INFORMATION TECHNIQUE

TI0621

HO Siamonie Smart

Préparation pour l'installation d'un module lait frais sur le Siamonie Smart

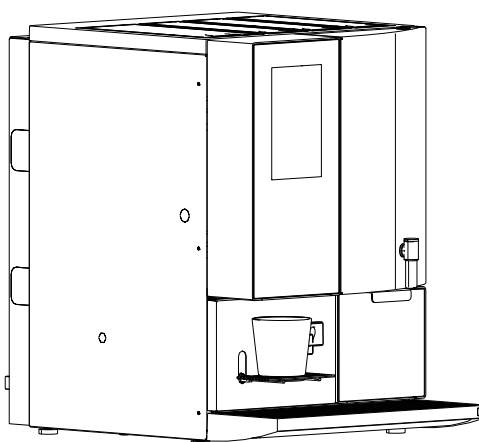
Grâce à cette préparation, le module externe lait frais peut être connecté très rapidement à un Siamonie Smart. Le panneau latéral gauche ainsi que le panneau arrière du Siamonie Smart possèdent, à cet effet, des perforations peintes. Elles sont à peine visibles et peuvent être cassées si nécessaire. Le faisceau de câblage a également été étendu afin d'inclure les câbles nécessaires.

La machine sera préparée de série à partir du numéro de série 90523292 et de la date de production KW13 / 2021. Les appareils antérieurs à la date de production KW13/2021 ne peuvent pas être révisés ou mis à niveau.
